Aláíró lap
a
„Hajdúnánási Moto-GP versenypálya és multifunkciós autó-motorsport komplexum
tervezése”
– tárgyú uniós értékhatárokat elérő nyílt tervpályázati eljárás
zárójelentéséhez

III. AZ EGYES PÁLYAMŰVEK ÉRTÉKELÉSE
(RÉSZLETES SZAKMAI BÍRÁLAT)

11. SZ. PÁLYAMŰ

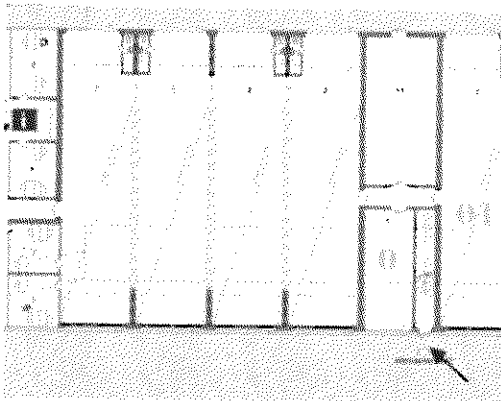
- A pódiumhoz vezető lift csak az első emeletről indul. A mozgásukban akadályozottak számára könnyebbség lenne, ha a felvonó már a földszintről elérhető lenne. Jelenleg a lift csak az első szintet köti össze a pódiummal.

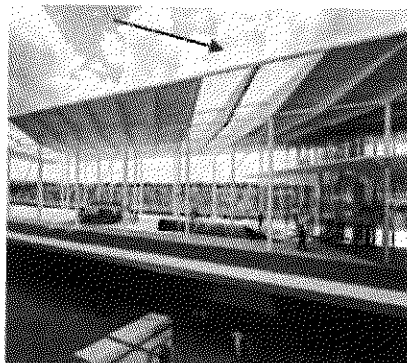
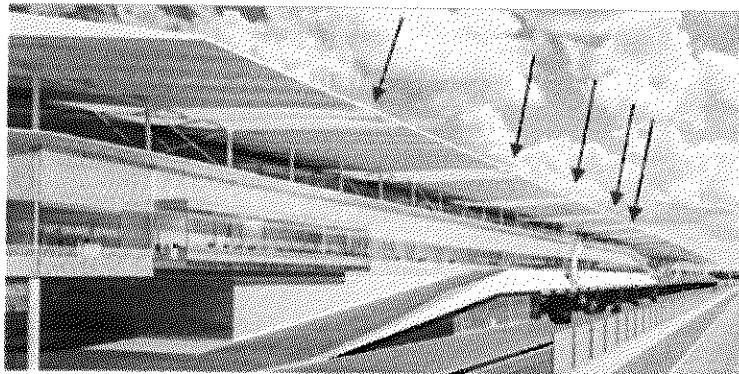
- A boxutcából a pódiumra vezető lépcsőt javasolt lenne a 0. garázs bal oldalán elhelyezni, ezzel szabadon hagyva az 1. garázs oldalát, hogy a díjátadó során ne zavarják a résztvevők az 1. garázsban lévő csapatot.

Verseny gokart és rallycross

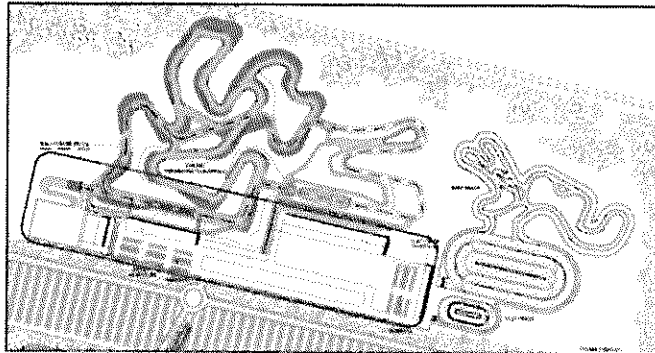
- A paddock terület nem elég nagy nemzetközi rendezvényekhez egyik pályának sem.
- A paddock-ban található parkolót célszerű lenne a másik oldalra, az épület elé elhelyezni.

Flat track

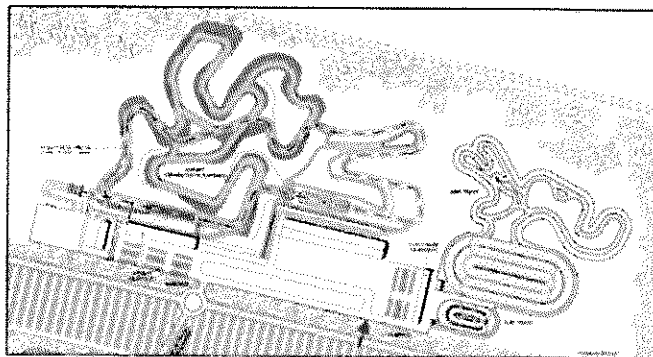
- A gokart területének és a flat track pályáknak a közös paddock miatt közös bejáratuk is van. Ide célszerű lehet egy másik bejáratot is létesíteni a torlódások elkerülése miatt. Ez különösen akkor jelenthet nagy segítséget, amikor a két pályán két külön rendezvény tartanak.

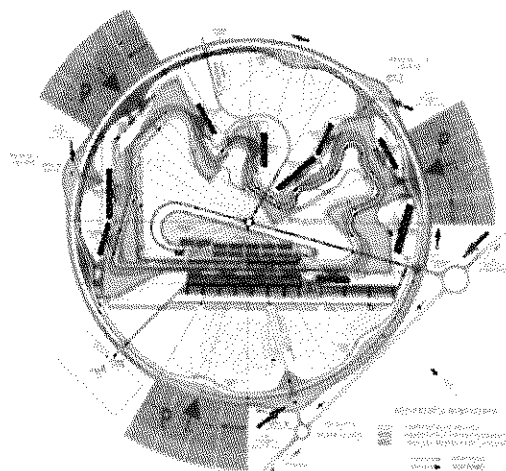
- A nézőknek a két fő közutat kell keresztezniük ahhoz, hogy a létesítmény területére juthassanak. Ez a balesetveszély mellett a közlekedést is jelentősen lelassítja. Gyalogoshidak alkalmazása jelenthetne megoldást a problémára, mely további extra költséget jelent.

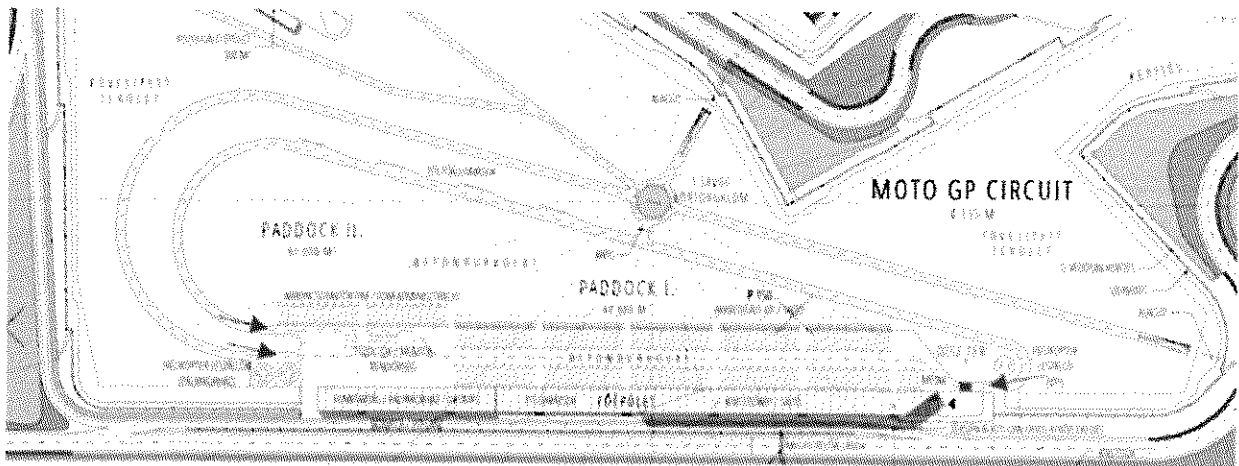
- A tervben nem szerepel sem karbantartóépület, sem a sportbírók számára biztosított terület, ami a mindennapi működést nehezíti. A sportbírók számára szükséges egy külön épület vagy épületrész, ahol az eligazításokat tarthatják és a felszereléseiket tárolhatják. Emellett szükséges egy terület a karbantartóeszközök tárolására is, ez nem szükséges, hogy a paddock vagy a főépület közvetlen közelében legyen, sőt, jellegéből adódóan nem impozáns épület, így javasolt elrejteni szemelől. A FIA versenypályákra vonatkozó előírásaiban szerepel, hogy mely eszközöknek és tartalék alapanyagoknak (például korlátelemekek) kell könnyen elérhetőnek lenni egy esetleges baleset miatti javításhoz, ezek tárolásához mindenképpen szükséges az előbb említett terület.

A versenypálya

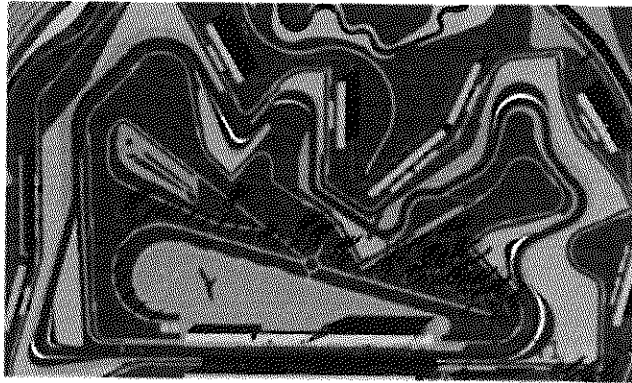
- A pálya vonalvezetésén változtattak a kiírásban szereplőhöz képest, ami egy igen lassú pályát eredményezett, különösen az 1.-9. kanyarig. Ez a nemzetközi rendezvények tekintetében nem előnyös.

- 4.135 m hosszú pályához az itt megrajzolt kanyarok túl soknak tűnnek.
- A 2. kanyar kijáratánál és a 3. kanyar féktávjánál található bukózónák nagyon a határon vannak. Nagyon szűk részt eredményez, ami vélhetően a pálya homologizációjakor nem lesz elfogadva és annak módosítása, megnagyobbítása lesz szükséges. Esős időjárás esetén egy-egy kicsúszáskor az autó és a motor, motoros által pályán kívül megtett út jelentősen megnövekedik, így jelen esetben könnyen az első védelmi vonalnak, a korlátnak ütközhetnek. Szintén veszélyes szituációt eredményezhet egy esetleges ütközés ezen a területen, a versenyzők úgy is könnyen a korlátnak csapódhatnak.

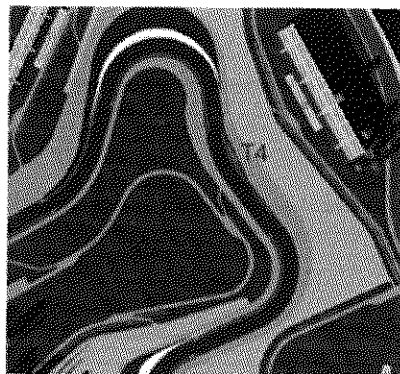
- A pályaelhagyások és az abból következő büntetések az autó- és motorsportban egyre nagyobb problémát jelentenek. A 4. kanyarban várhatóan könnyű lesz pályaelhagyással előnyt, majd ebből adódóan büntetést szerezni, ami elkerülendő.

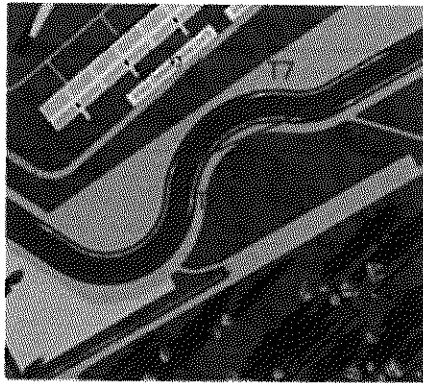
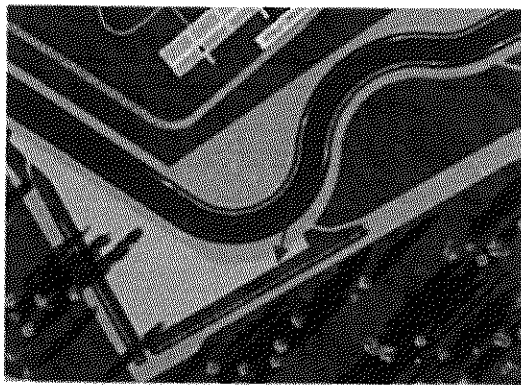
- A pályázatra benyújtott anyag alapján a 7.-8. kanyart magába foglaló „S” kanyar nem tűnik biztonságosnak. Az ilyen kialakítású kanyaroknál jellemzően a versenyzők túl nagy sebességgel teszik meg az első kanyart, majd mondhatni berobbannak a második kanyarba,

elrontva azt, akár balesetet okozva. Az első kanyar gyors féktávot igényel, meghatározott dőlésszöggel, így nagy az esélye, hogy a versenyzők elrontják, inkább „kiengedve” egyenesen mennek át a kanyaron, ezzel veszélyes helyzetet teremtve.

- Ebből is adódóan további bukótérre lenne szükség a bal oldalán a 7. kanyarnak.

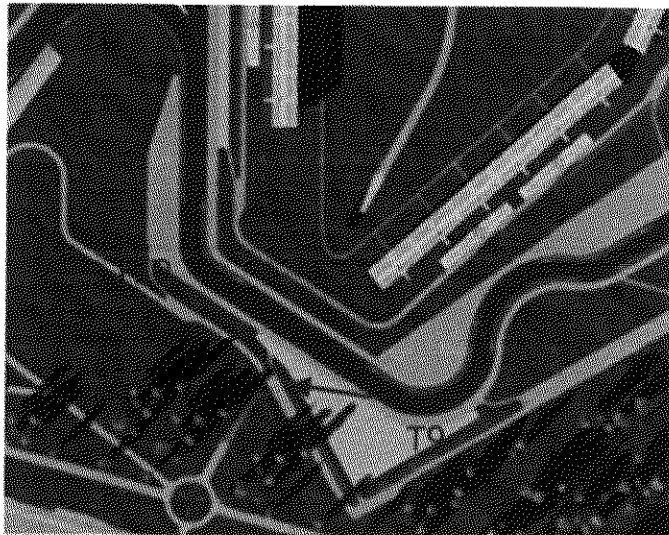
- A hétköznapi pályahasználók, amatőr autósok és motorosok számára hiányzik egy szélesebb bukótér a 9. kanyar után, a bal oldalon. A probléma az, hogy ez nem megoldható, mert a pályán kívül rögtön kezdődik az alagút.

- Több helyen a pálya belsejében a szervízút elhelyezése nem megfelelő, túl messze halad a versenypálya vonalától. Ez azt eredményezi, hogy a beavatkozó személyzetnek nagy utat kell megtenni a sérült versenyzőig, járműig, ami hosszú időt vesz igénybe, mialatt végig a sárga zászló van érvényben az adott szektorban, tehát nem lehetséges az előzés. Emellett a bukózónákban való tartózkodás veszélyessége miatt szükséges az ott töltött időt a minimálisra csökkenteni.

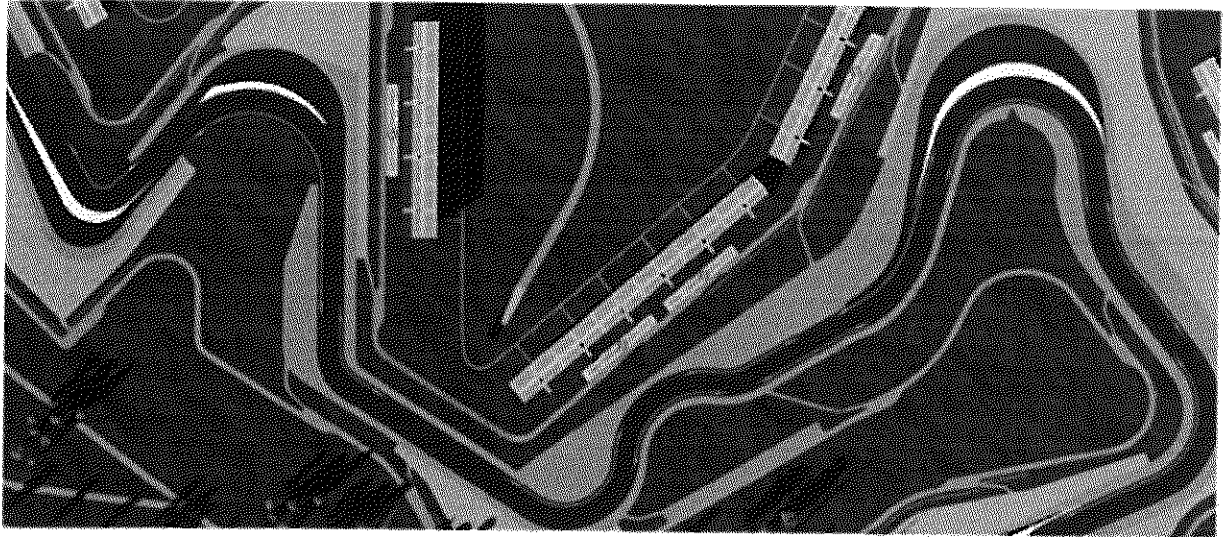
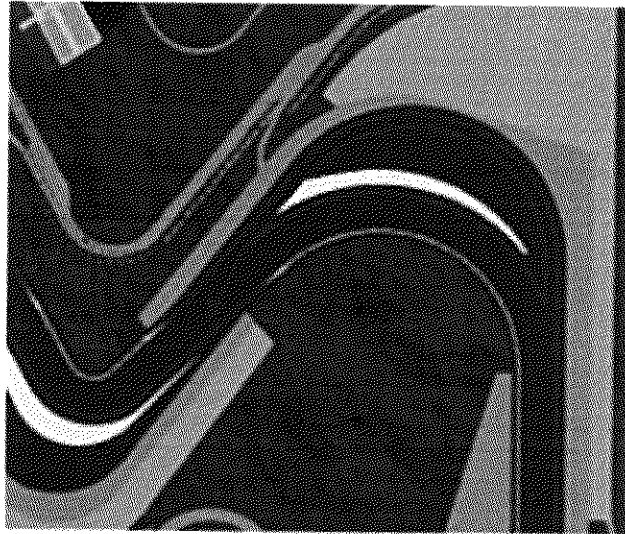
- Az extra vonalvezetés, hogy hosszabb kört tudjon megtenni a megbüntetett versenyző, veszélyes visszajövetelt eredményezhet, legfőképpen a kisebb kategóriákban. Az alábbi képen a hosszú körös büntetésről történő visszajövetel ívét mutatja a piros nyíl, ami láthatóan keresztezi az ideális ívet, ahol nagy sebességgel érkeznek a versenytársak.

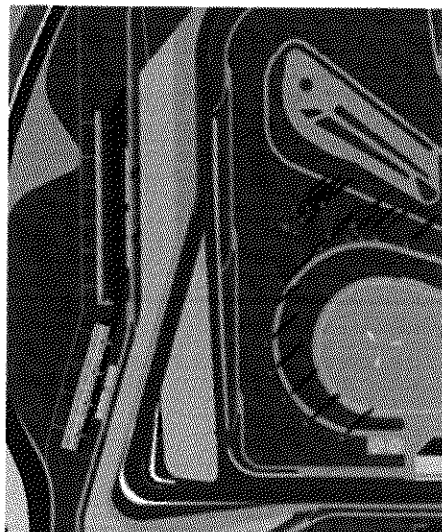
- A boxutca bejáratának nincsen megfelelő íve ahhoz, hogy lelassítsa a beérkező versenyzőket a 60 km/h-s korlátozás előtt, ami veszélyes helyzeteket okozhat.

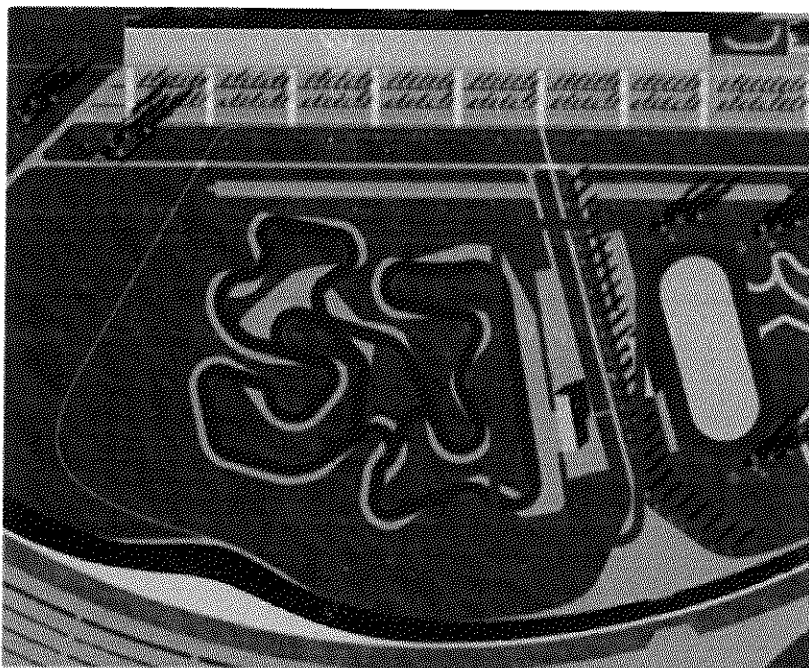
- Nincsen külön időmérő helyiség. A FIA- és a FIM-szabályzat is kimondja, hogy szükséges külön időmérő helyiséget kialakítani.

- Nincsen külön helyiség az interjúknak. Ez szükséges nagyobb nemzetközi rendezvényekhez, például a MotoGP és a Superbike szabályzata is megköveteli.
- A sajtóközpontban 304 állomás kialakítására van lehetőség, a szabályzat szerint legalább 350 szükséges.

- A sajtóközpontból nincs rálátás a pályára, ami kényelmetlen, így könnyen elszalasztanak fontos eseményeket, különösképp a boxutcából. A sajtóközpont harmadik szinten való elhelyezése is kényelmetlen az újságíróknak és a fotósoknak.

- A díjátadó pódium elhelyezkedése túl magas, ami a díjátadó ceremóniához nem ideális, ugyanis a fotósoknak, az élő televíziós közvetítésnek, valamint a pódium alá érkező nézőknek sem nyújt megfelelő rálátási szöget. A kamerákat így irreálisan magasan kellene elhelyezni ahhoz, hogy a tv-képernyők előtt ülőknek jó élményt nyújthasson. A kényelmi szempontok mellett fontos kiemelni, hogy a FIM-szabályzat is kiköti a díjátadó emelvénnel kapcsolatban, hogy csak olyan magasságú lehet, hogy a fotósok megfelelő minőségű fényképeket tudjanak készíteni, ami ilyen szögben nem teljesül.

Verseny gokart pálya

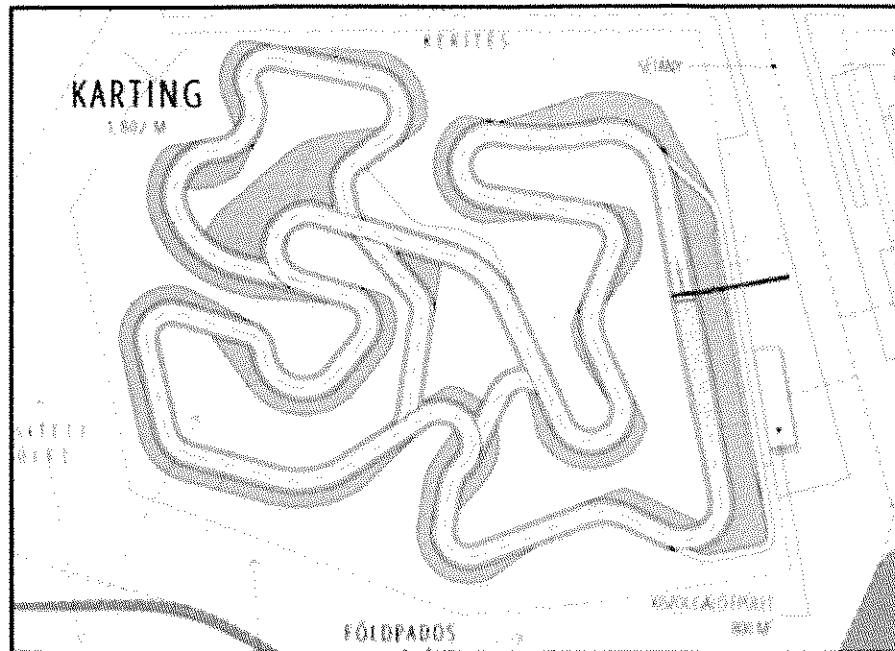
- A gokart pálya alig rendelkezik paddock területtel, nincs hol felkészíteni a járműveket. A szabályok értelmében szükséges paddock terület a versenyek megrendezéséhez.

- A pályához kapcsolódó épület nem a rajtvonallal egy magasságban helyezkedik el, ami a versenyek lebonyolításakor, valamint az időmérésben is nehézséget okozhat.

- Nincs külön kialakított szervizterület, ami a CIK-FIA szabályzata alapján a homologizáció megszerzéséhez szükséges.

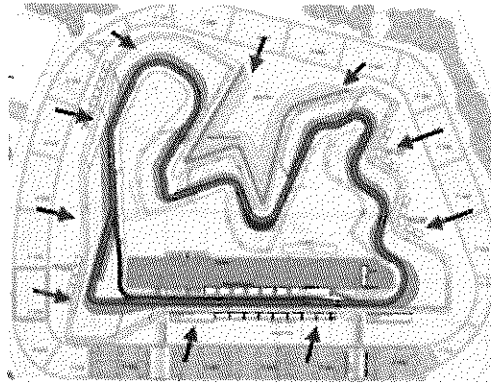
- A nézőknek a parkolóból a létesítmény területére való eljutáshoz keresztezniük kell az autóutakat. Ez nagyon lelassíthatja a közlekedést, amellet, hogy balesetveszélyes szituációkat eredményez.

A paddock terület

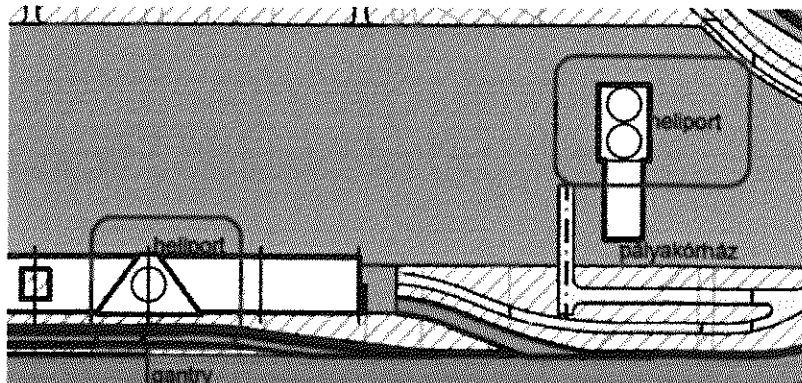
- A helikopter leszállópályák a pályakórház, valamint a főépület tetején helyezkednek el. Ez sem a mentőhelikopternek (amivel sérülteket szállítanak, így hordággal, orvosi felszereléssel könnyen megközelíthetőnek kell lennie), sem a televíziós közvetítésben közreműködő helikopternek (a közvetítés többi eleméhez közel szükséges elhelyezkednie) nem ideális.

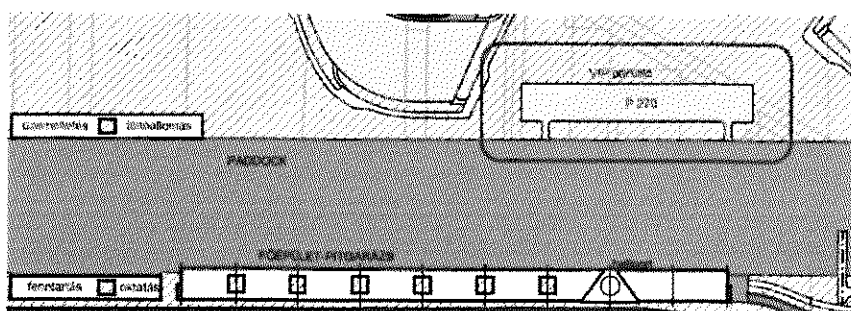
- A paddockhoz kapcsolódó parkolóterület túl kicsi, mindösszesen 270 helyet biztosít a VIP-parkolásra.

- A nagyobb nemzetközi versenysorozatok előírása a könnyen megközelíthető parkoló; a versenyzők, csapattagok, verseny lebonyolításában fontos sportszakmai személyzet, szervezők számára a paddock területén vagy annak közvetlen közelében. Itt ez nem szerepel.

A főépület

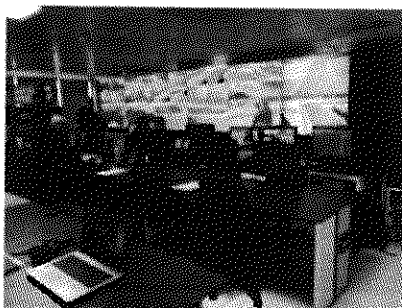
- A tervben nem szerepel a versenyirányítás, úgynevezett Race Control. A FIA és a FIM szabályzata is egyértelműen rögzíti a Race Control szükségességét a versenypályán.

- A tervben nem szerepel az időmérő helyiség. Az FIA és FIM szabályzata is egyértelműen rögzíti az időmérő helyiség szükségességét a versenypályán.

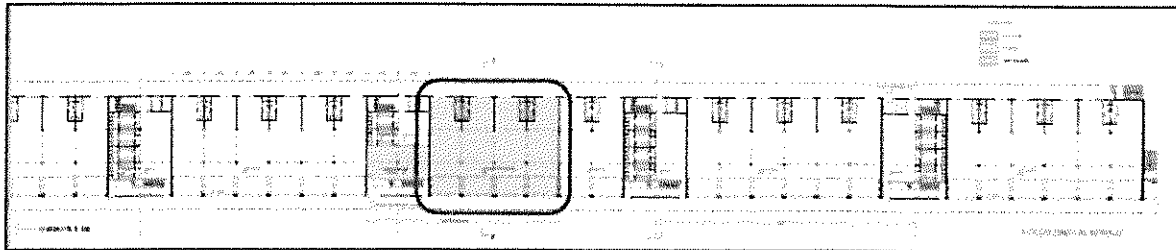
- A sajtóközpontban csak 208 munkaállomás kialakítására van lehetőség. Ez nem elegendő a nagyobb nemzetközi rendezvényekre.
- A tervben 48 garázs van feltüntetve, beleértve a technikai területeket is, tehát a versenycsapatok összesen 44 garázst használhatnak. A pályázat elvárása az 50 garázs kialakítása, ami a MotoGP által az újonnan belépő pályáktól elvárt minimum.
- A technikai garázsok a boxutca közepén helyezkednek el. A FIA és a FIM is egyértelműen előírja, hogy ezeknek a boxutca elejében szükséges elhelyezkednie.

- Nincsen kialakított díjátadó dobogó. Ez a FIM és a FIA előírásaival is szembe megy.
- A tervben nem szerepel elegendő kommentátorállás. A projektben 17 kommentátorállás van feltüntetve, míg a MotoGP sikeres lebonyolításához legalább 35 kommentátorállás szükséges, kiegészítve a műszaki területekkel.
- A pálya személyzete számára nincsen kialakított helyiség. Ez a versenypálya zavartalan üzemeltetéséhez szükséges.

Verseny gokart pálya

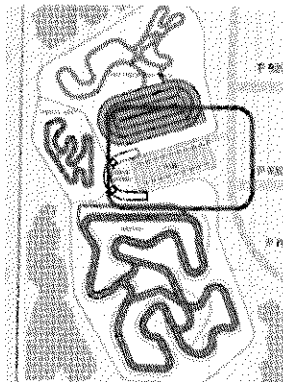
- A gokart pálya nem rendelkezik paddock-kal. Ott csupán egy parkoló található, ami ugyan használható lehetne paddock-ként, ahhoz viszont túl kicsi, illetve a formája és elhelyezkedése nem teszi lehetővé a versenyek lebonyolítását.

Rallycross és flat track

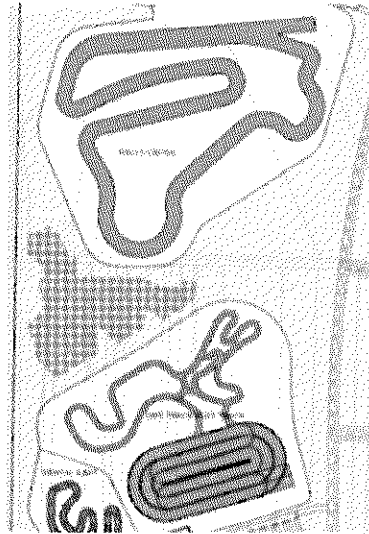
- A pályamű nem különíti el az aszfaltos és nem aszfaltos burkolatot, így minden pálya aszfalttal borítottnak tűnik, ami nem megfelelő.
